改善箇所説明図

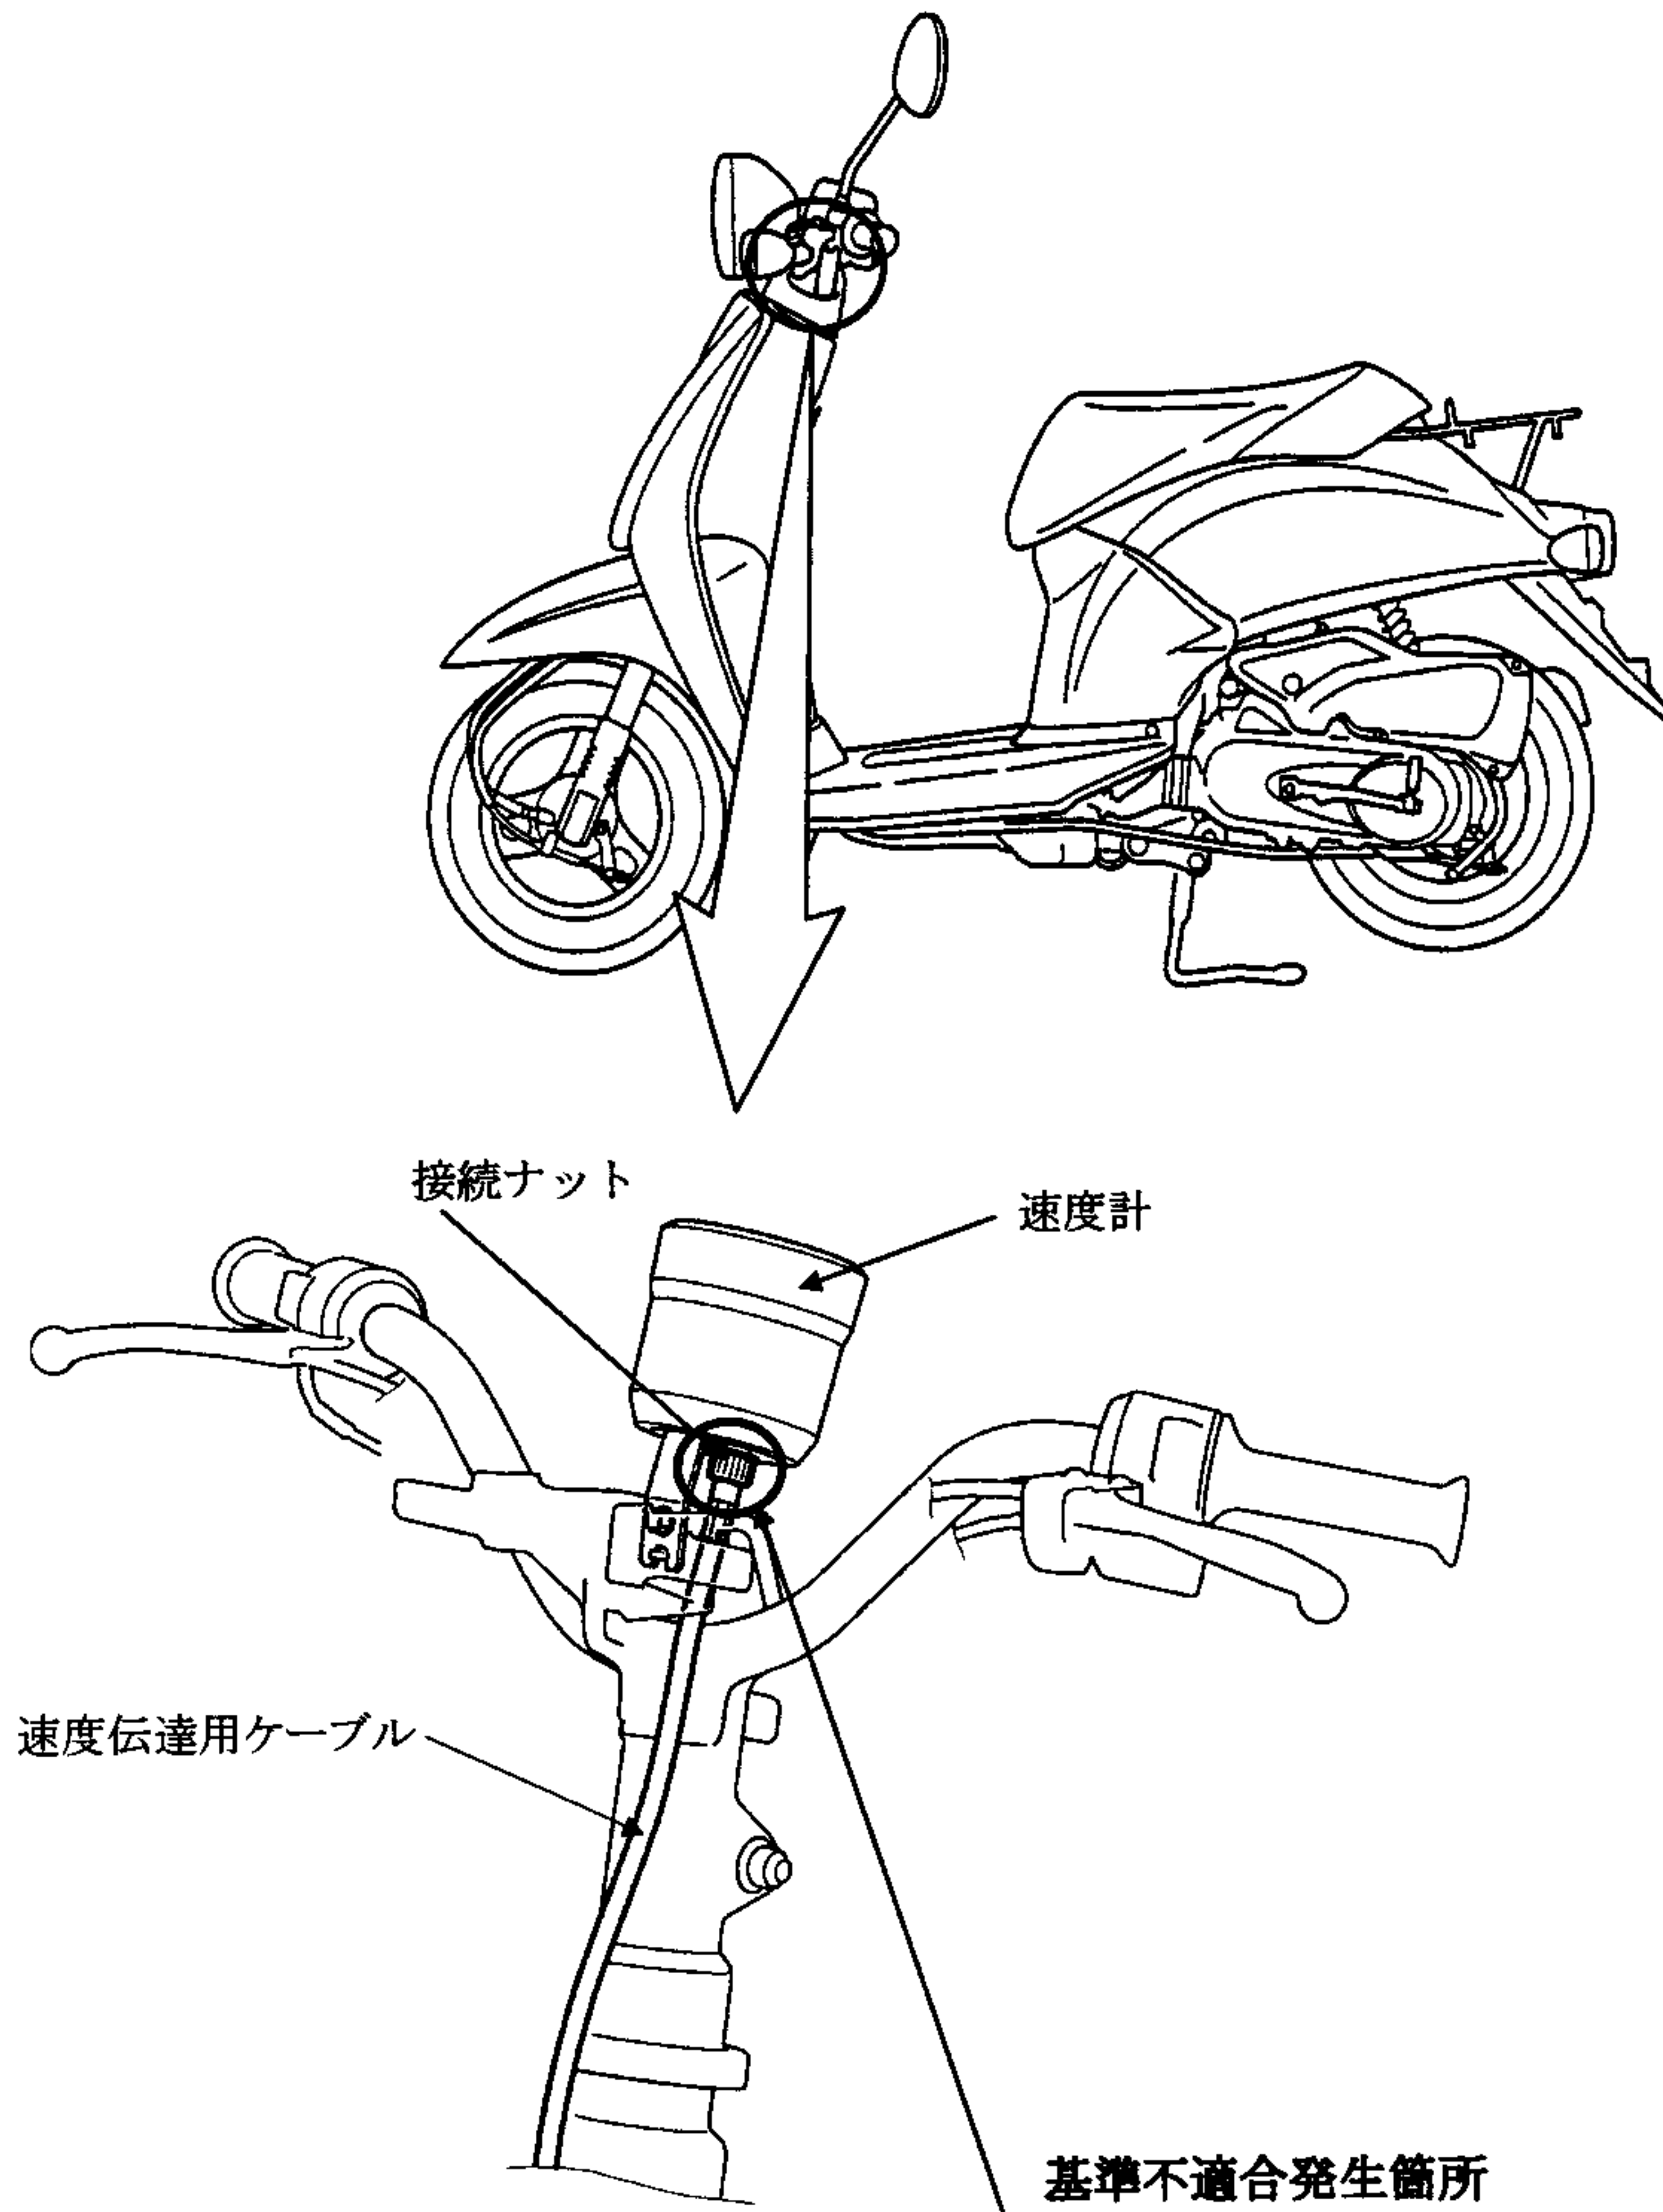
速度計において、速度計と速度伝達用ケーブルとの接続ナットの締め付け方法が不適切なため、締め付け力が不足しているものがあり、そのままの状態で使用が続けると、接続ナットが弛み、最悪の場合、当該ケーブルが外れ、速度計が作動しなくなるおそれがある。

改善の内容：全車両、速度計と速度伝達用ケーブルとの接続ナットの締め付け状態を点検し、弛みのあるものは、正規の状態まで締め付けをおこなう。

識別：型式認定番号標付近に黄色ラベルを貼り付ける。
